VERBREITERTE AUSSPARUNG BEI STRADEC SN-90-3

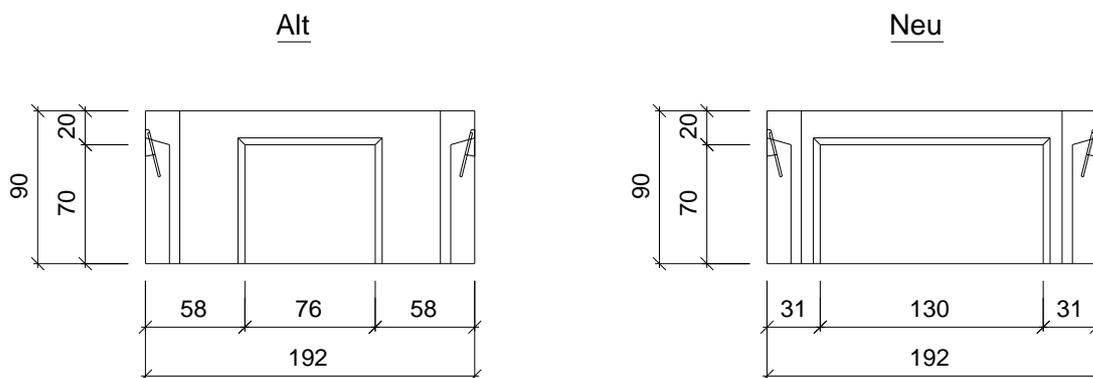
Die Aussparung in der Längswand beim STRADEC – Vorschacht SN-90-3 wird von 76 cm auf 130 cm Breite vergrössert, gem. Zeichnung.

Damit können bei Verwendung dieses Vorschachtes bei Fertigstationen genügend Hauff-Einführungen platziert werden.
